改善箇所説明図

改善内容

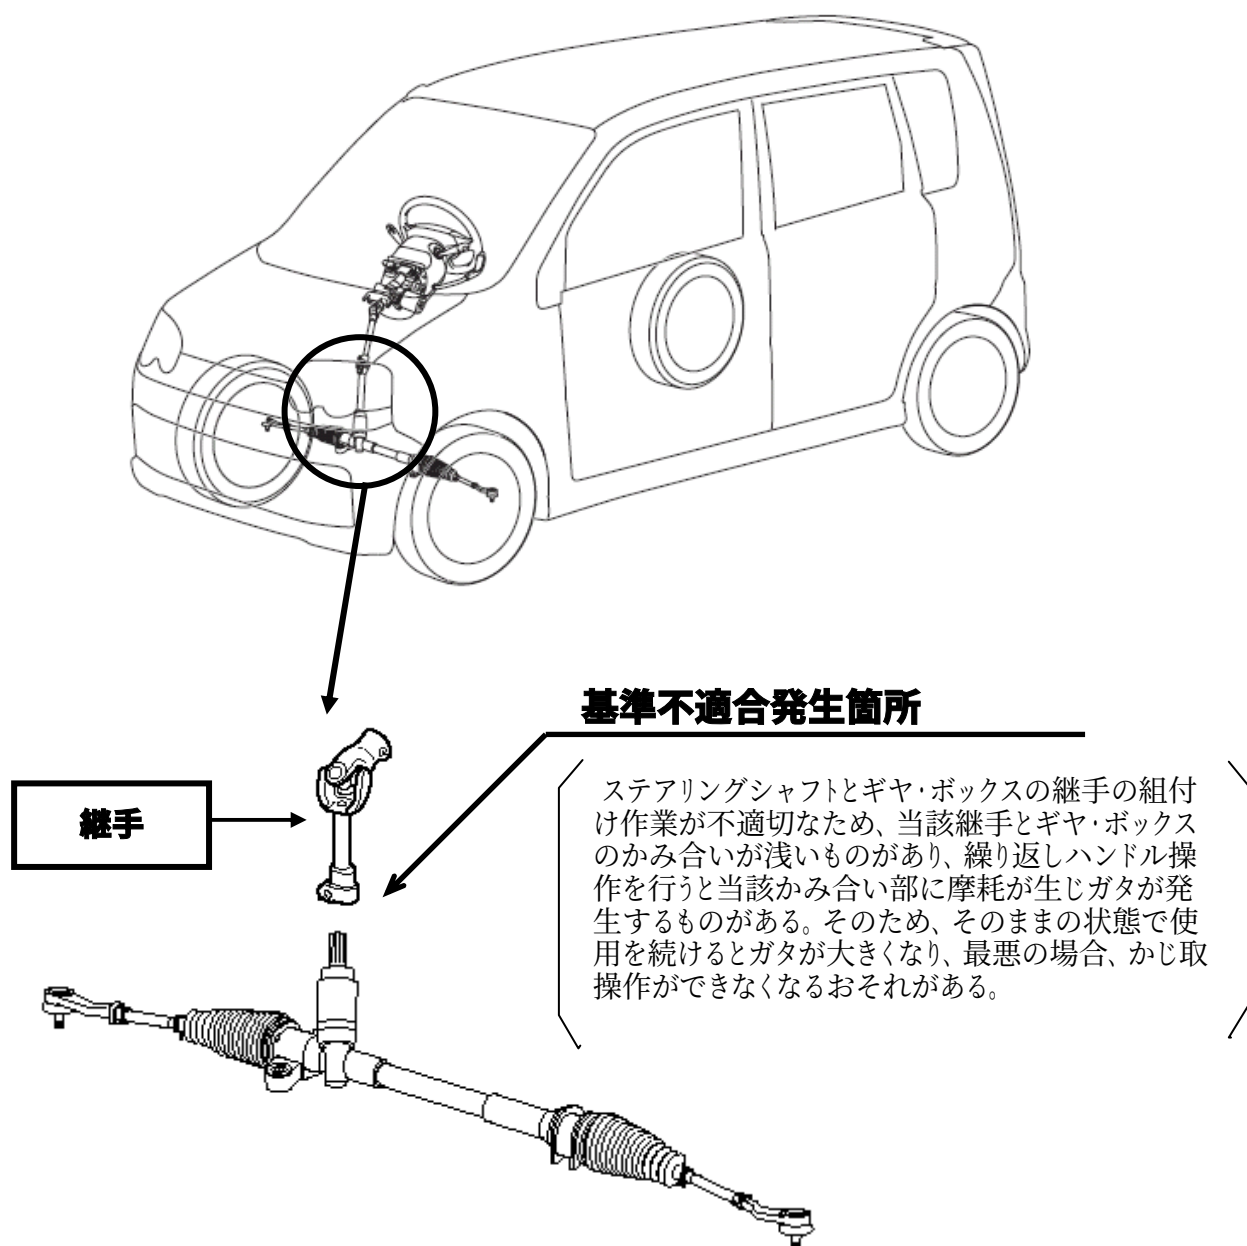
全車両、継手の組付け位置を点検し、不適切なものは当該継手を新品と交換し、正規位置に組付ける。

点検・交換作業完了後は、エンジンルーム内の車台番号打刻位置右側に白色ペイントを塗布する。
